DOB Ausschuss für Stadtentwicklung Koblenz, den 28.04.2022
61.2 B-Plan und Mobilität (ASM)
Sitzung am 10.05.2022

Bebauungsplan Nr. 17 „Löhrstraße / Am Plan / Görgenstraße / Pfuhlgasse“, Änderung Nr. 2

Zusammenfassung der aus der frühzeitigen Beteiligung der Öffentlichkeit gemäß § 3 Abs. 1 BauGB (Auslegung der Unterlagen in der Zeit vom 25.02.2021 – einschließlich 26.03.2021), der frühzeitigen Beteiligung der Behörden und sonstiger Träger öffentlicher Belange gemäß § 4 Abs. 1 BauGB eingegangenen Stellungnahmen und der bis zum 22.04.2022 aus der öffentlichen Auslegung gemäß § 3 Abs. 2 BauGB vom 15.02.2022 bis 18.03.2022 sowie der Behördenbeteiligung gemäß § 4 Abs. 2 BauGB eingegangenen Stellungnahmen.

Anlage zur BV/0238/2022

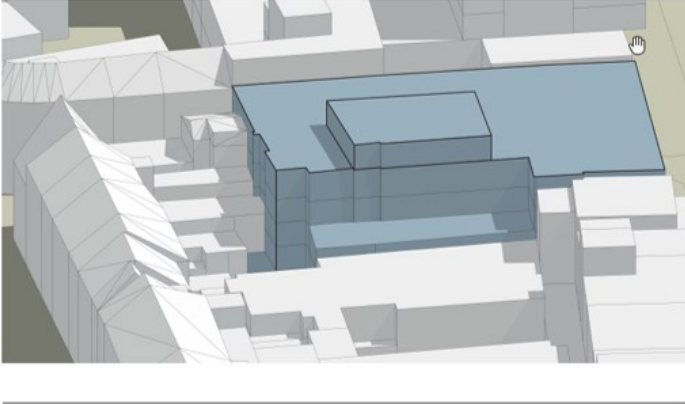
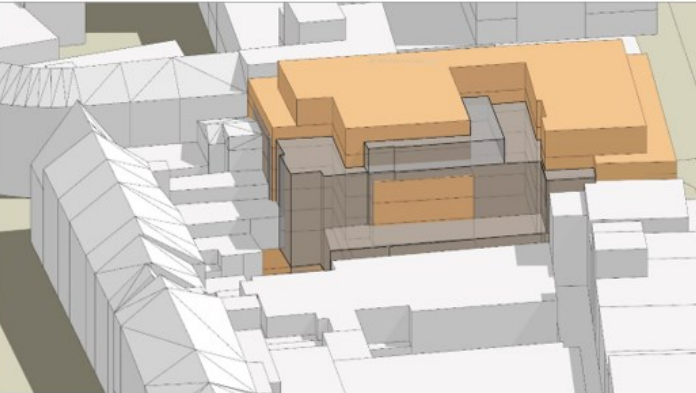
Lfd. Nr.	Inhalt der Stellungnahme	Beschlussempfehlung und Stellungnahme der Verwaltung
<p>1a – 1f</p>	<p>Petent / Petentin 1a – 1f, Schreiben vom 11.06.2020</p> <p>aus der öffentlichen Bekanntmachung vom 29.5.2020 war zu vernehmen, dass der Stadtrat am 07.05.2020 beschlossen hat, den „Aufstellungsbeschluss zum Bebauungsplan Nr. 17 „Löhrstraße / Am Plan / Gördenstraße / Pfuhlgasse, Änderung Nr. 2“ zu genehmigen.</p> <p>Als benachbarte und unmittelbar betroffene Anwohner möchten wir uns zu dem Vorhaben äußern und Gründe anführen, die gegen eine Planung in dem geplanten Umfang sprechen. Darüber hinaus rechtfertigt die vorgebrachte Begründung der Projektinitiatoren in keiner Weise eine derart einschneidende Änderung des Bebauungsplans.</p> <p>Die in Rede stehenden Grundstücke befinden sich im Herzen von Koblenz unmittelbar am Eingang in die historische Altstadt, die charakteristischer Bestandteil des Stadtbildes ist und täglich hunderte Touristen nach Koblenz zieht. Eine Bebauung mit sieben Geschossen würde den Blick auf die Kulisse der Altstadt in Zukunft verhindern.</p>	<p>Den der Planung entgegenstehenden Anregungen werden nicht gefolgt.</p> <p>Der Vorwurf des Petenten / der Petentin, dass die geplante Baukörpererhöhung „den Blick auf die Kulisse der Altstadt in Zukunft verhindern würde“ ist in dieser Absolutheit nicht richtig. Richtig ist, dass eine partielle Beeinträchtigung der Sichtbeziehung zu den Türmen der Liebfrauenkirche zu erwarten ist, s. folgende Visualisierung.</p>
